**Modulo per la presentazione delle osservazioni per i piani/programmi/progetti sottoposti a procedimenti di valutazione ambientale di competenza statale**

ID:[**10826**] Progetto di repowering di un impianto eolico con 5 nuovi aerogeneratori, ognuno della potenza di 6,6 MW, per una potenza complessiva pari a 33 MW e relative opere di connessione alla RTN, da realizzarsi nei comuni di Ripabottoni, Provvidenti e Morrone del Sannio (CB)

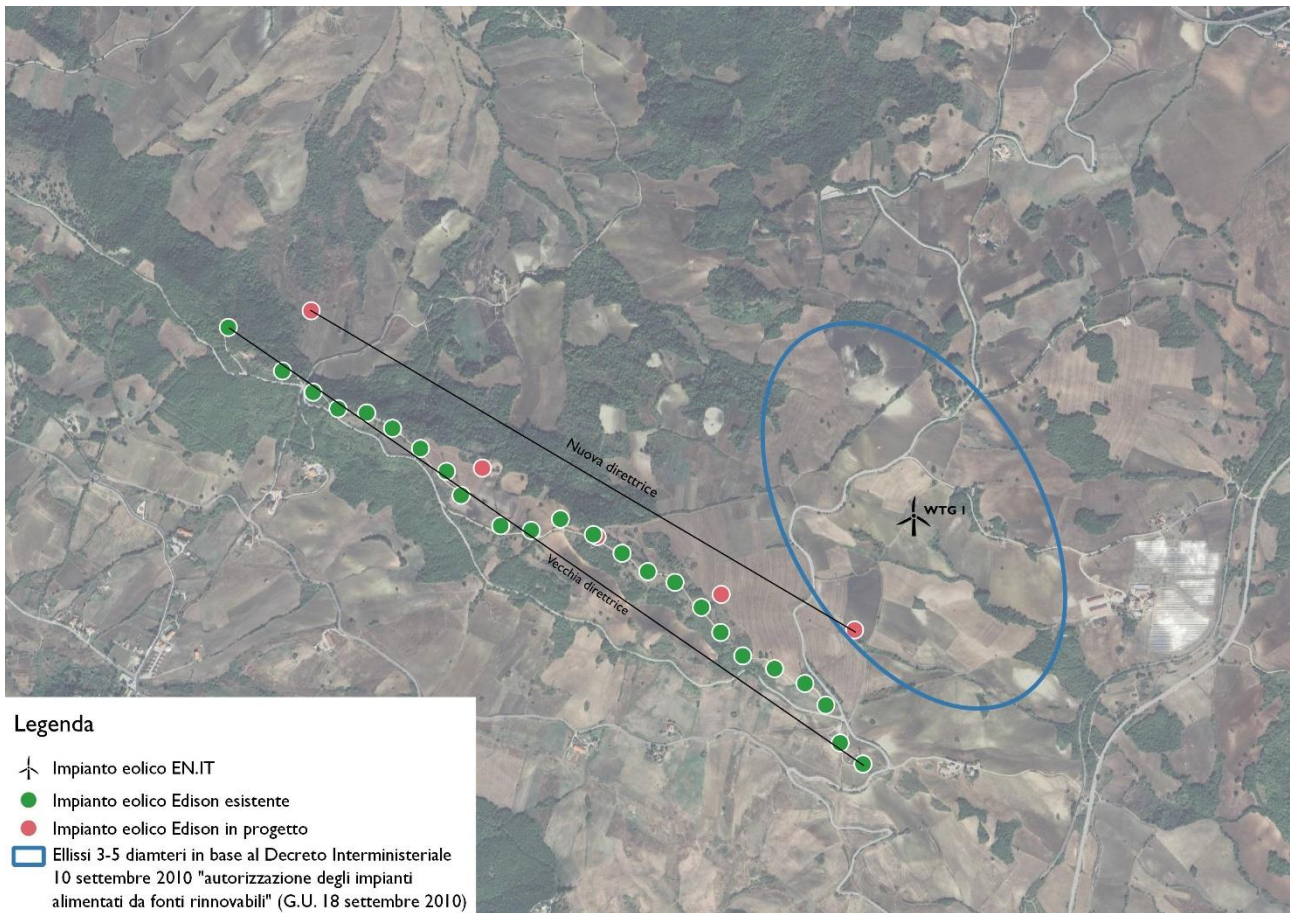
- Atmosfera
- Ambiente idrico
- Suolo e sottosuolo
- Rumore, vibrazioni, radiazioni
- Biodiversità (vegetazione, flora, fauna, ecosistemi)
- Salute pubblica
- Beni culturali e paesaggio
- Monitoraggio ambientale
- Altro (*specificare*) interferenza con il parco eolico EN.IT oggetto di valutazione

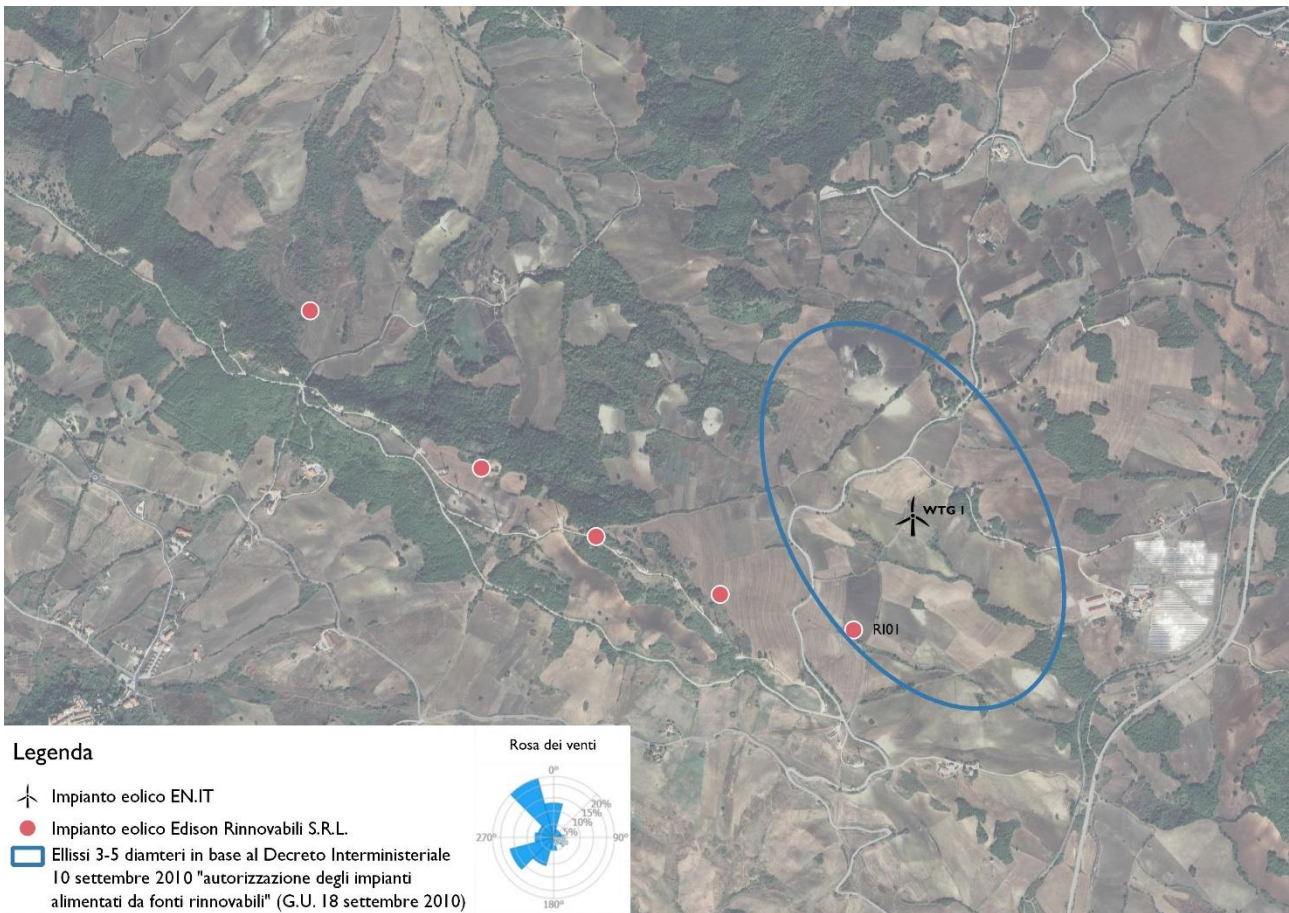
- Dagli elaborati presentati le attuali posizioni degli aerogeneratori non verranno mantenute, le nuove posizioni, a seguito del repowering proposto da Edison Rinnovabili SpA, porteranno ad una deviazione dell'attuale direttrice all'interno dell'area d'influenza del parco EN.IT Srl. Più nello specifico si segnala che il posizionamento della nuova turbina proposta da Edison Rinnovabili SpA, ed identificata con il numero RI01 è interferente con la turbina denominata WTG 1 del progetto proposto dalla scrivente.**

- **Gli elaborati presentati da Edison Rinnovabili SpA risultano carenti di informazioni relative all'area in oggetto, non evidenziano la presenza di altri impianti FER e l'interferenza con la WTG 1 del parco eolico presentato dalla scrivente ed oggetto di valutazione [ID10603]. Tale interferenza viola quanto riportato all'interno delle Linee Guida Nazionali del 10/09/2010.**
